東海第二発電所 設計及び工事計画に係る説明資料
コメント回答
(地中連続壁の不具合事象の全容)

2024年6月18日
日本原子力発電株式会社

コメント①「不具合事象の全容」

北基礎中実部側
地中連続壁面の観察結果

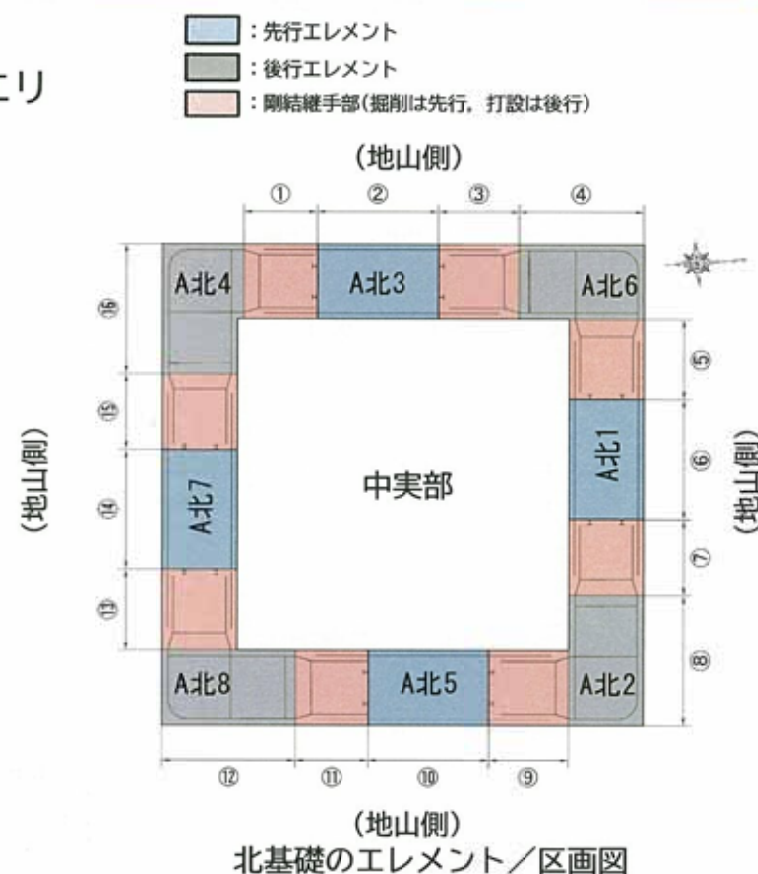
- 基準適合性を判断するために必要な調査項目を網羅的に整理し、不具合事象の全容を示すこと
- 調査結果を踏まえた既工認との相違点を網羅的に整理して説明すること

対象範囲			調査結果
北基礎	中実部側	T. P. -49m以浅	- 目視観察の結果、①, ③, ⑤, ⑦, ⑨, ⑮, ⑯区画で水平鉄筋の変形等を確認。このうち①, ⑮, ⑯区画は後行エレメントの鉄筋の高止まりが生じた区間である。また、①, ⑮区画で鉛直鉄筋の変形等が確認されたが軽微 - 施工記録のうち後行エレメント鉄筋かご建込み前の超音波探査記録から①, ⑮区画で先行エレメントの一部の鉄筋に変形等を確認 ①, ③, ⑤, ⑦, ⑨, ⑮区画で施工中にハンマーグラブの挿入を確認
		T. P. -49m以深	①, ⑮, ⑯区画は後行エレメントの鉄筋の高止まりが生じた区間 - 施工記録（後行エレメント鉄筋かご建込み前の超音波探査記録）から、鉄筋に変形等はないことを確認 ①, ③, ⑤, ⑦, ⑨, ⑮区画で施工中にハンマーグラブの挿入を確認
	地山側		①, ⑮, ⑯区画は後行エレメントの鉄筋の高止まりが生じた区間 - 施工記録（後行エレメント鉄筋かご建込み前の超音波探査記録）から、鉄筋に変形等はないことを確認 ①, ③, ⑤, ⑦, ⑨, ⑮区画で施工中にハンマーグラブの挿入を確認 ①, ⑮区画では先行エレメントの一部の鉄筋に変形等の可能性を示唆する凸部を確認（鉄筋かご建込み前は当該凸部はなくなった） - 地山側の先行エレメントの水平鉄筋と後行エレメントの水平鉄筋の間隔を中実部側からの測定距離から算定した結果、地山側の両鉄筋かごには十分な離隔距離があることを確認 - モックアップ試験の結果、中実部側の水平鉄筋に強制的な変位を与えても、中実部側の鉛直鉄筋並びに地山側の水平鉄筋及び鉛直鉄筋に影響が及ばないことを確認

北基礎の鉄筋の変形等の状況を確認した。A北4（①，⑮，⑯区画）エリアの水平鉄筋に大きな変形等が発生している。

●中実部側壁面の未充填範囲

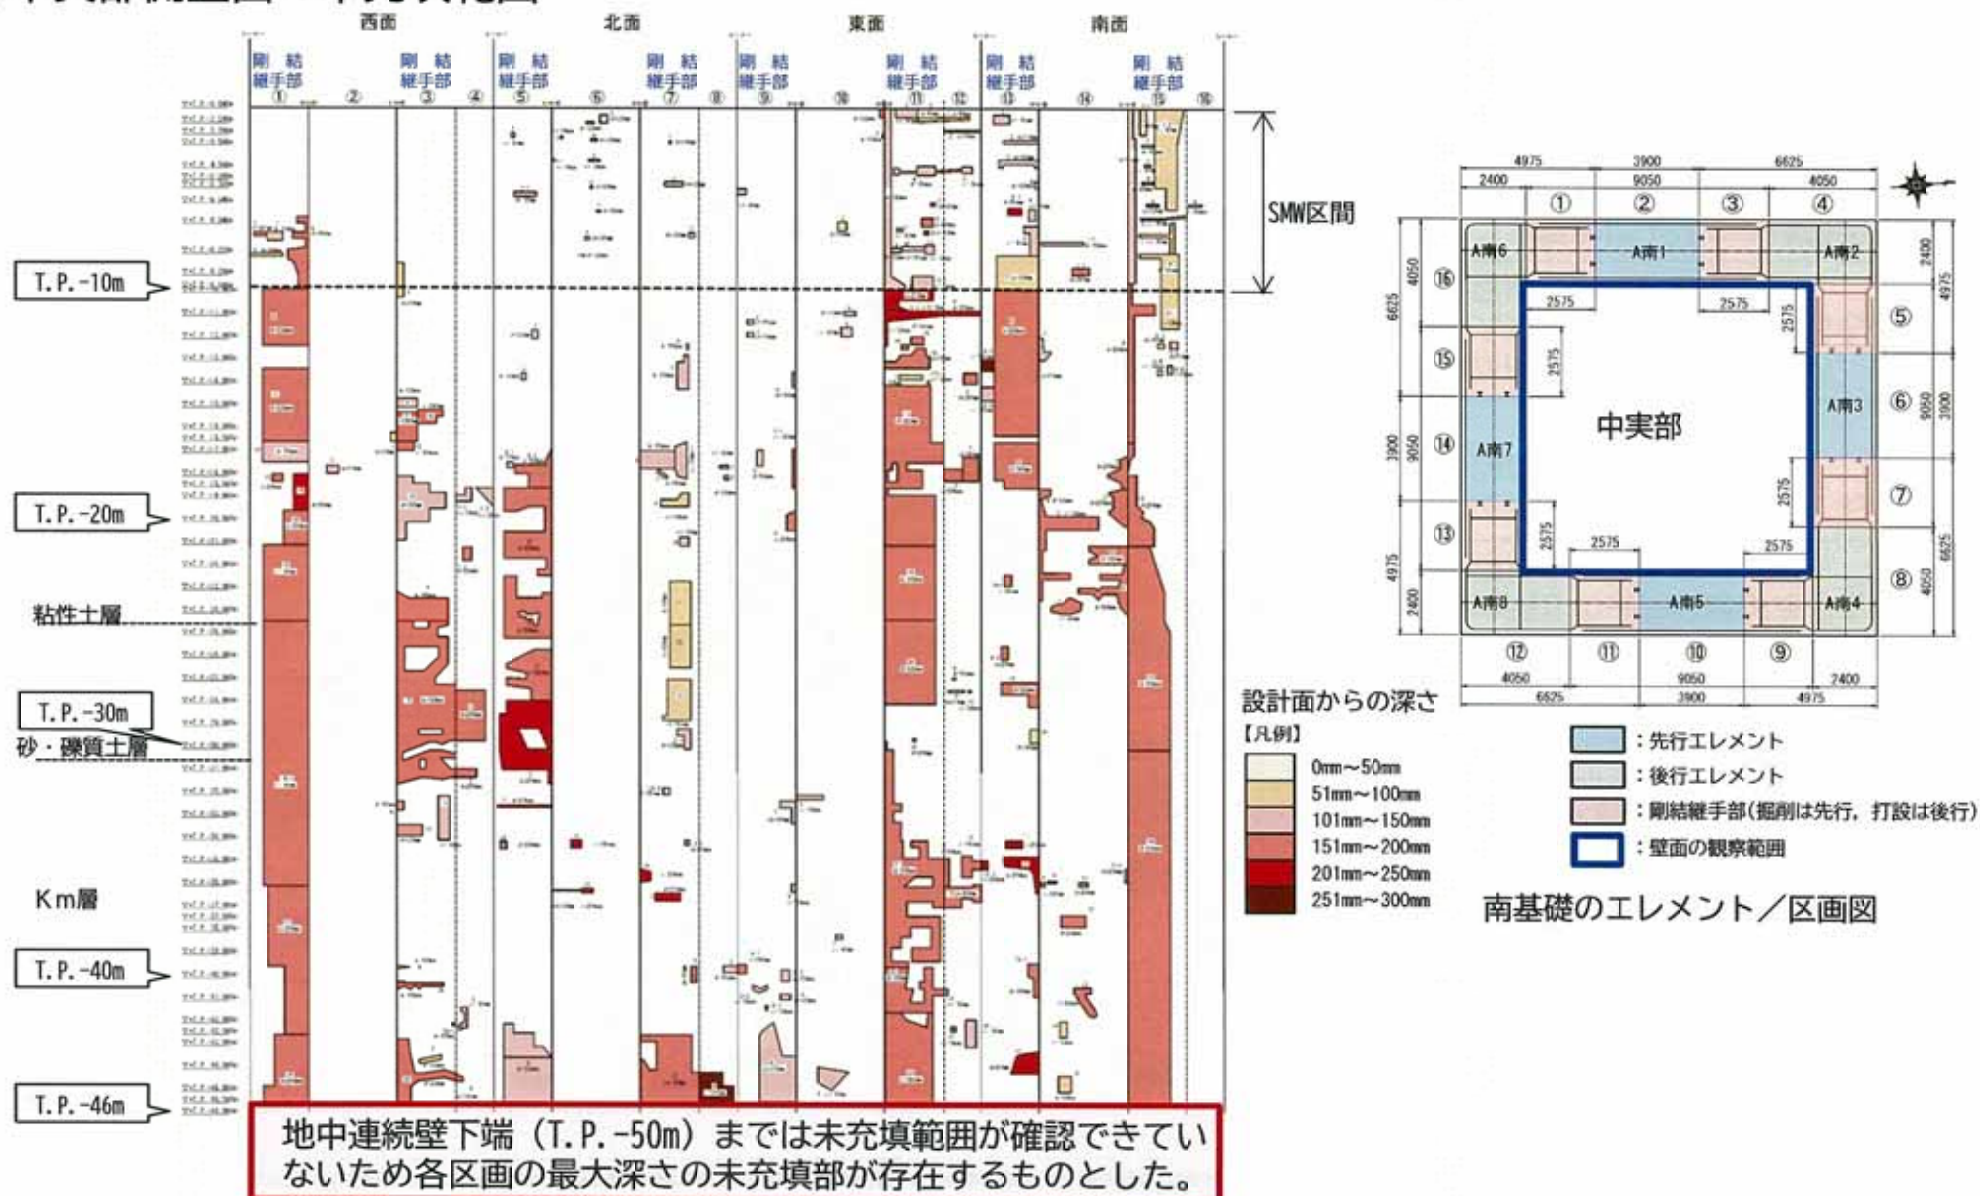
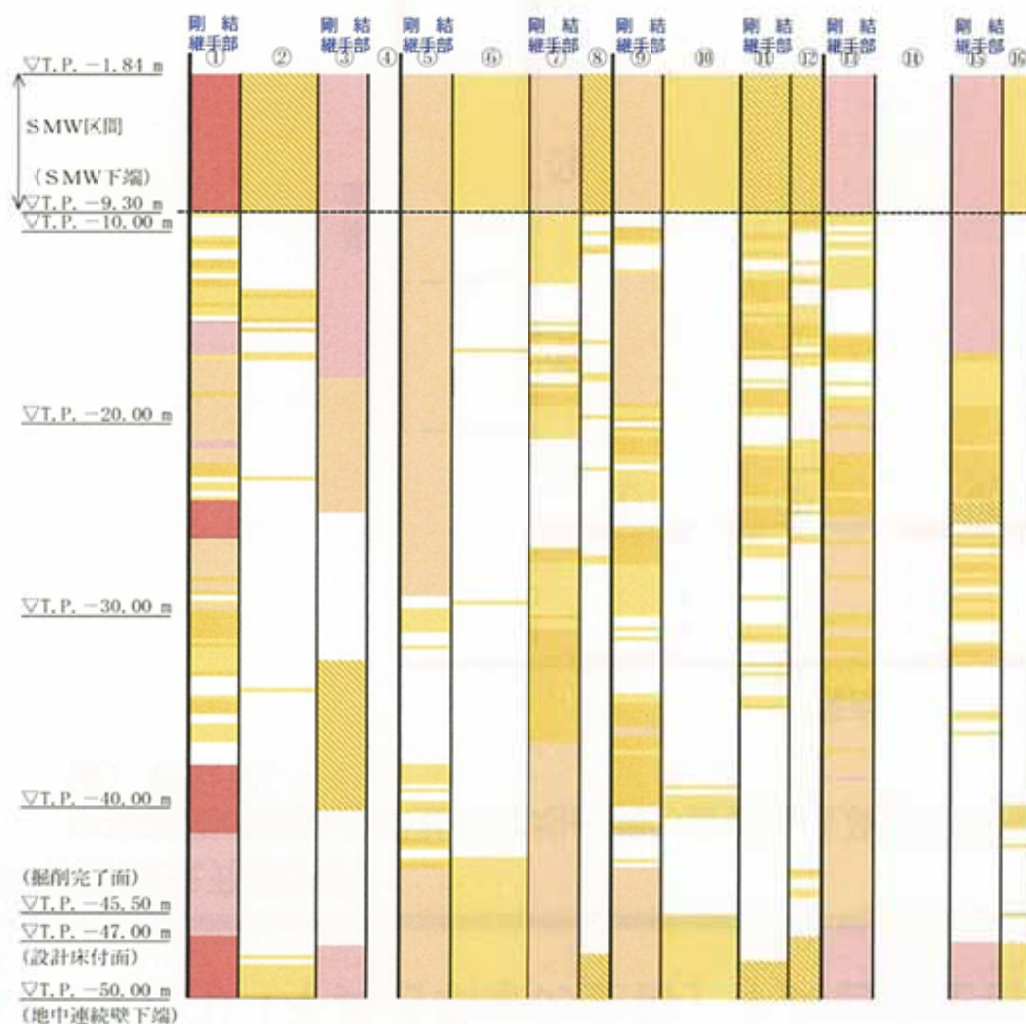
- 基準適合性を判断するために必要な調査項目を網羅的に整理し、不具合事象の全容を示すこと
- 調査結果を踏まえた既工認との相違点を網羅的に整理して説明すること

対象範囲			調査結果	不具合の全容
中実部側	剛結継手部	T. P. -45. 5m 以浅	・ 施工記録（超音波探査）：設計壁厚を満足する掘削幅を確保 ・ 目視観察：全区画で未充填部を確認（最大深さ30cm）	・ 全面において未充填範囲を確認しており、不具合の全容はp. 24とおり
		T. P. -45. 5m 以深	・ 施工記録（超音波探査）：設計壁厚を満足する掘削幅を確保	・ 未充填範囲が確認できていないため、当該範囲は各区画の最大深さの未充填部があるものとした。不具合の全容はp. 24のとおり
	非剛結継手部	T. P. -45. 5m 以浅	・ 施工記録（超音波探査）：設計壁厚を満足する掘削幅を確保 ・ 目視観察：全区画で小規模な未充填部の点状を確認（最大深さ27cm）	・ 全面において未充填範囲を確認しており、不具合の全容はp. 24のとおり
		T. P. -45. 5m 以深	・ 施工記録（超音波探査）：設計壁厚を満足する掘削幅を確保	・ 未充填範囲が確認できていないため、当該範囲は各区画の最大深さの未充填部があるものとした。不具合の全容はp. 24のとおり
地山側	剛結継手部		・ 施工記録（超音波探査）：設計壁厚を満足する掘削幅を確保 ・ 音響探査＋コア採取：全区画で未充填部を確認（最大深さ16cm）	・ 音響探査＋コア採取により未充填範囲を確認しており、不具合の全容はp. 25のとおり ・ 計測範囲外については、中実部側での未充填部の要因検討、代表区画での3測線の音響探査を踏まえ、音響探査＋コア採取で確認された未充填深さを各区画ごとに水平方向及び鉛直方向に拡張するものとした。不具合の全容はp. 25のとおり
	非剛結継手部		・ 施工記録（超音波探査）：設計壁厚を満足する掘削幅を確保 ・ 音響探査＋コア採取：④、⑭区画を除く区画で未充填部を確認（最大深さ4cm）

地山側の未充填範囲については、音響探査＋コア採取で確認された未充填深さを各区画ごとに水平方向及び鉛直方向に拡張しており、具体的には下記のとおりである。

- ・音響探査で確認された未充填範囲は、その結果を同区画の水平方向に拡張する。
- ・音響探査の欠測区間については、当該区間のコア採取結果を水平及び鉛直方向に拡張。ただし、SMW区間及び最下端の欠測区間については、各区画の最大深さとする。
- ・1区画で3測線の音響探査を実施する区画については、3測線の最大深さの結果を採用する。

●中実部側壁面の未充填範囲

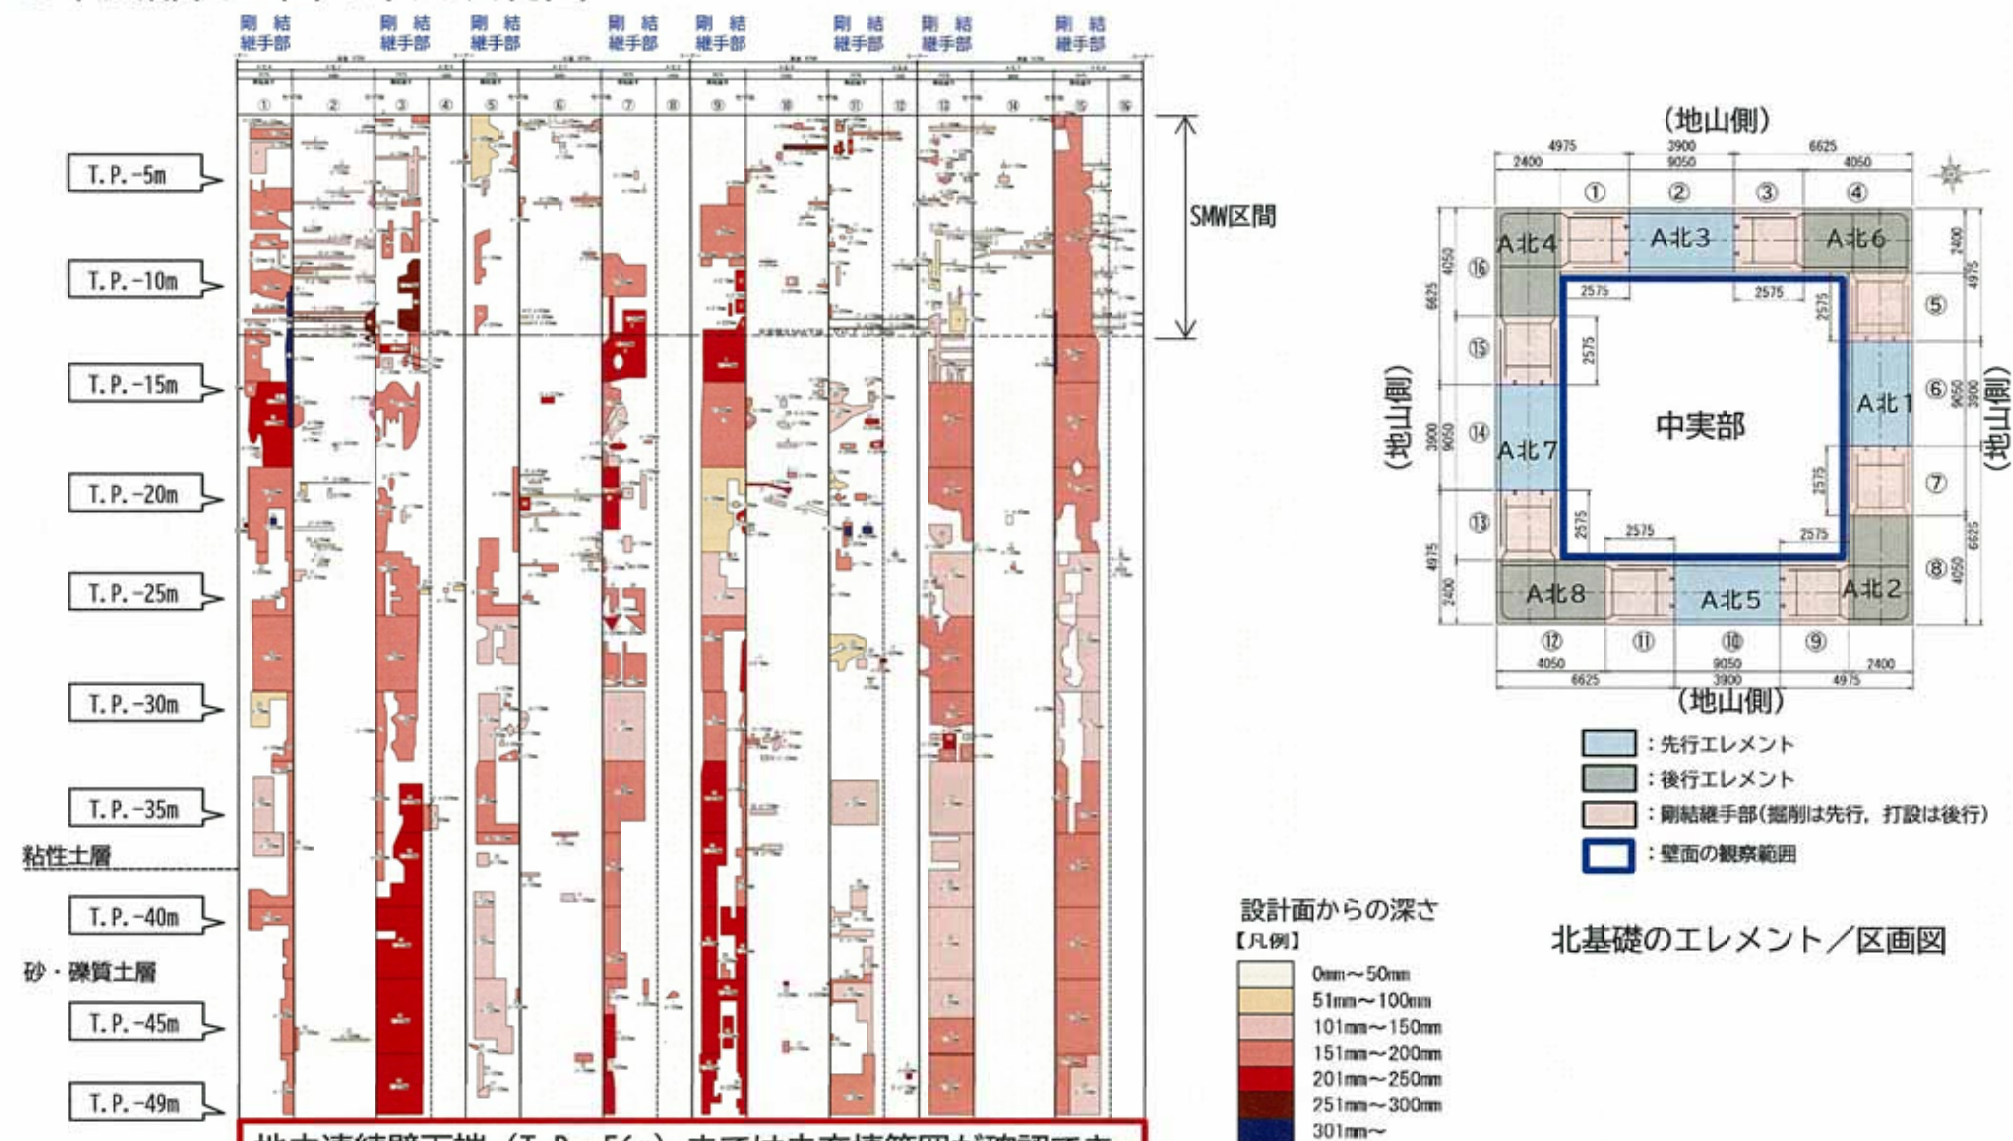
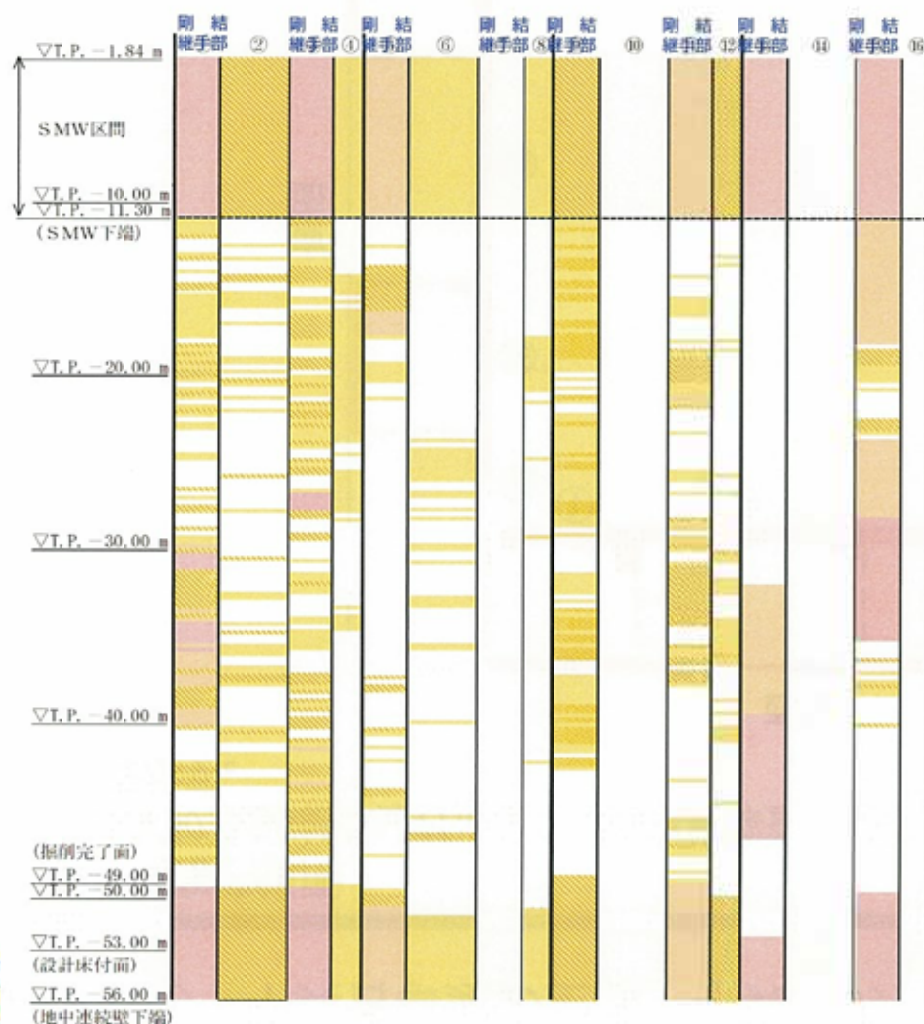
- 基準適合性を判断するために必要な調査項目を網羅的に整理し、不具合事象の全容を示すこと
- 調査結果を踏まえた既工認との相違点を網羅的に整理して説明すること

対象範囲			調査結果	不具合の全容
中実部側	剛結継手部	T. P. -49.0m 以浅	・ 施工記録（超音波探査）：設計壁厚を満足する掘削幅を確保 ・ 目視観察：全区画で未充填部を確認（最大深さ70cm）	・ 全面において未充填範囲を確認しており、不具合の全容はp. 30のとおり
		T. P. -49.0m 以深	・ 施工記録（超音波探査）：設計壁厚を満足する掘削幅を確保	・ 未充填範囲が確認できていないため、当該範囲は各区画の最大深さの未充填部があるものとした。不具合の全容はp. 30のとおり
	非剛結継手部	T. P. -49.0m 以浅	・ 施工記録（超音波探査）：設計壁厚を満足する掘削幅を確保 ・ 目視観察：全区画で小規模な未充填部の点存在を確認（最大深さ30cm）	・ 全面において未充填範囲を確認しており、不具合の全容はp. 30のとおり
		T. P. -49.0m 以深	・ 施工記録（超音波探査）：設計壁厚を満足する掘削幅を確保	・ 未充填範囲が確認できていないため、当該範囲は各区画の最大深さの未充填部があるものとした。不具合の全容はp. 30のとおり
地山側	剛結継手部		・ 施工記録（超音波探査）：設計壁厚を満足する掘削幅を確保 ・ 音響探査＋コア採取：⑦区画を除く区画で未充填部を確認（最大深さ15cm）	・ 音響探査＋コア採取により未充填範囲を確認しており、不具合の全容はp. 31のとおり ・ 計測範囲外については、中実部側での未充填部の要因検討、代表区画での3測線の音響探査を踏まえ、音響探査＋コア採取で確認された未充填深さを各区画ごとに水平方向及び鉛直方向に拡張するものとした。不具合の全容はp. 31のとおり
	非剛結継手部		・ 施工記録（超音波探査）：設計壁厚を満足する掘削幅を確保 ・ 音響探査＋コア採取：⑩, ⑭, ⑯区画を除く区画で未充填部を確認（最大深さ3cm）

地中連続壁下端 (T.P. -56m) までは未充填範囲が確認できていないため各区画の最大深さの未充填部が存在するものとした。

地山側の未充填範囲については、音響探査とコア採取で確認した未充填深さを各区画ごとに水平方向及び鉛直方向に拡張しており、具体的には下記のとおりである。

- ・音響探査で確認した未充填範囲は、その結果を同区画の水平方向に拡張する。
- ・音響探査の欠測区間については、当該区間のコア採取結果を水平及び鉛直方向に拡張する。ただし、SMW区間及び最下端の欠測区間については、各区画の最大深さとする。
- ・1区画で3測線の音響探査を実施する区画については、3測線の最大深さの結果を採用する。
